**ENQUETE PUBLIQUE SUR
LES LIGNES 14 NORD, 16 ET 17 SUD
DU GRAND PARIS EXPRESS**

***AVIS DE L'ASSOCIATION DES USAGERS DES TRANSPORTS
FNAUT ILE-DE-FRANCE
Novembre 2014***

*Situation des gares future de Saint-Denis -Pleyel
et actuelle de Stade de France - Saint- Denis*

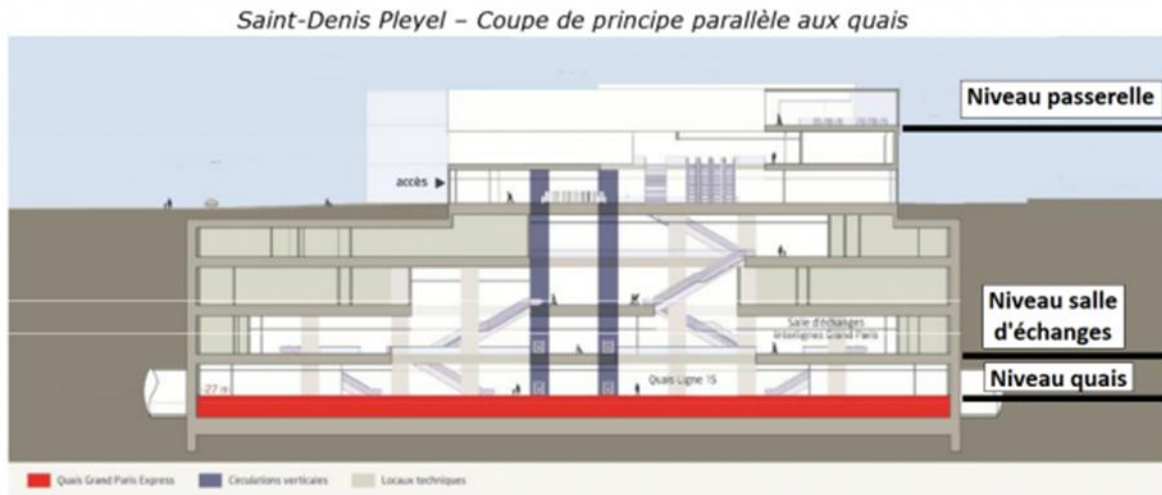
Lors du débat public relatif à la future ligne 16, deux emplacements ont été présentés par les documents officiels comme possibles pour la future gare du GPE. Le premier, situé à l'est du faisceau ferroviaire privilégiait les correspondances entre les quatre lignes du GPE, la gare du RER D et les futurs quais de la ligne H. Le second, situé à l'ouest du faisceau ferroviaire favorisait plutôt les projets locaux d'urbanisme portés par la Communauté

Aujourd'hui, c'est donc le site situé à l'ouest du faisceau ferroviaire qui semble avoir été choisi par la SGP. Ce choix ne sera pas sans conséquences néfastes pour les usagers franciliens.

Si ce choix malheureux peut encore être remis en cause, l'AUT – FNAUT Ile-de-France se prononce clairement pour le site situé à l'est du faisceau ferroviaire.

Le choix du site ouest rend particulièrement malaisée la correspondance entre les lignes D et H d'une part et le GPE d'autre part, puisque la distance à parcourir par les usagers entre les quais de ces deux groupes de ligne attendra presque les 400 m !

Pire, tenant peu compte de la différence de niveau de près de 30 m entre les quais du RER D et de la ligne H et ceux du GPE, les concepteurs prévoient de franchir cette distance au moyen d'une passerelle et non par un passage souterrain. Cette disposition accroît encore les difficultés pour les usagers car elle leur impose de se hisser au-dessus des voies SNCF, à près de 10 m de hauteur, parcourir la passerelle et ensuite redescendre vers les quais du GPE par une dénivellation de l'ordre de 40 m.

- mécaniser les accès des quais des lignes D et H vers la passerelle, avec ascenseurs pour les PMR ;
- couvrir les escaliers mécaniques et surtout la passerelle sur toute sa longueur pour protéger les usagers des intempéries ; cela aussi va sans dire, mais il existe en Ile-de-France tant de gares, comme la récente Créteil-Pompadour, sans protection efficace qu'il est nécessaire de le rappeler ;
- mécaniser la passerelle, comme cela a été fait en 2012 à Massy-Palaiseau (mais dans un seul sens faute de budget !)
- enfin engager une réflexion sans a priori sur les moyens à mettre en œuvre pour résoudre au mieux le problème inédit posé par une dénivellation de près de 40 m, équivalente à la hauteur d'un immeuble de 12 étages (!) entre la passerelle de correspondance et les quais souterrains du GPE.

C'est pourquoi il nous paraît raisonnable de demander que la solution « ascenseurs » soit sérieusement étudiée. Une batterie d'ascenseurs automatiques de grande capacité assurant une relation directe du niveau « passerelle » vers le niveau « salle d'échange » du GPE permettrait non seulement de franchir cette dénivellation plus agréablement et plus rapidement, mais surtout de pallier l'indisponibilité de l'un d'entre eux sans que la qualité du service en soit significativement affectée.

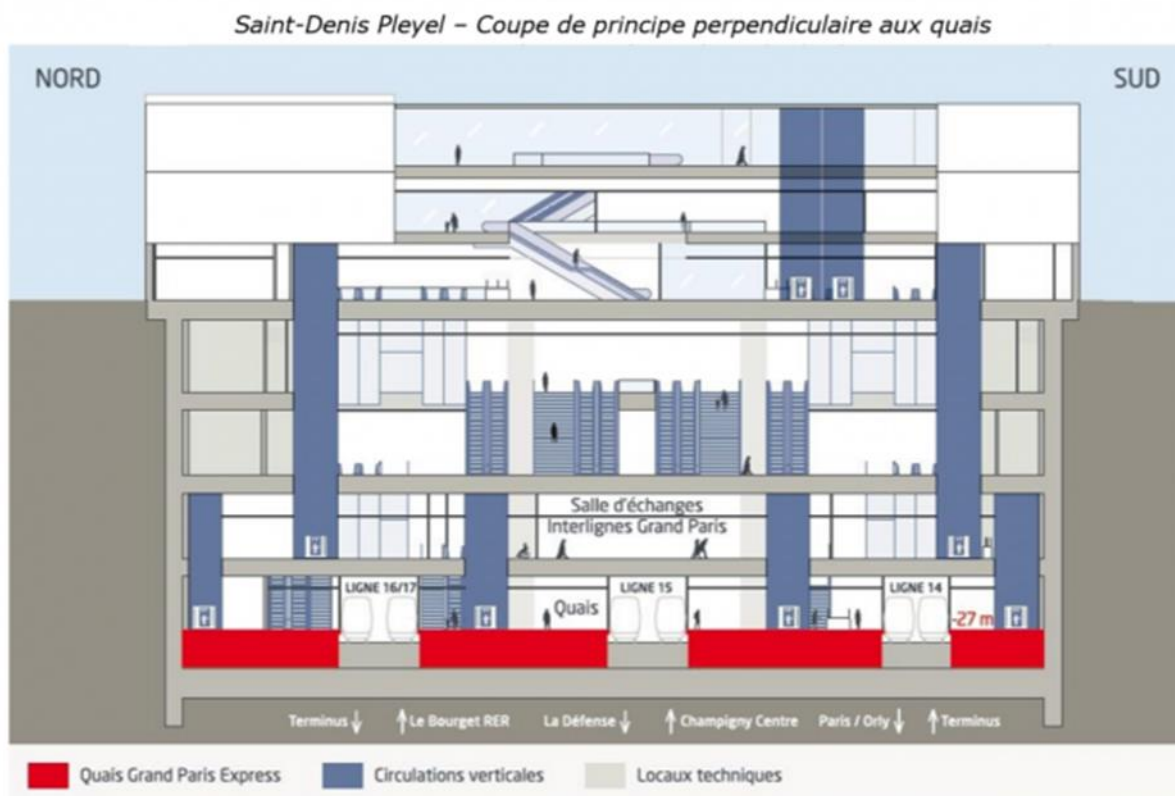
Tenant compte de cette expérience, il est particulièrement regrettable qu'aucun effort n'ait été fait dans la conception de la gare de Saint-Denis – Pleyel du GPE pour ménager des correspondances quai à quai entre les différentes lignes du GPE, en privilégiant les flux futurs les plus importants. La juxtaposition des lignes telles qu'elles arrivent et sans le souci des usagers est une erreur de conception majeure. Elle obligera la grande majorité des usagers à transiter par la salle d'échanges entraînant stress et fatigue inutiles.

Ainsi la fameuse liaison performante entre la Défense et l'aéroport CDG (lignes 15 et 17) nécessitera-t-elle non seulement dix arrêts intermédiaires entre ces deux pôles et une rupture de charge à Saint-Denis- Pleyel, mais aussi un passage obligé par la salle d'échanges. Les voitures particulières et les taxis pour Charles-de-Gaulle ont encore de beaux jours devant eux !

A ce jour, les seules liaisons quai à quai possibles à Saint-Denis – Pleyel seront réservées aux voyageurs :

- arrivant de la ligne 15 est (rocade est de Petite Couronne) et se dirigeant vers les lignes 16 (rocade est de Grande Couronne) et 17 (aéroport CDG),
- arrivant de la ligne 15 ouest (La Défense) et empruntant la ligne 14 vers Paris.

En tout, un trafic minime par rapport aux flux les plus importants qui devraient être ceux entre les lignes 15 est, 16 et 17 vers la ligne 14 d'une part et 16 et 17 vers la 15 ouest d'autre part.
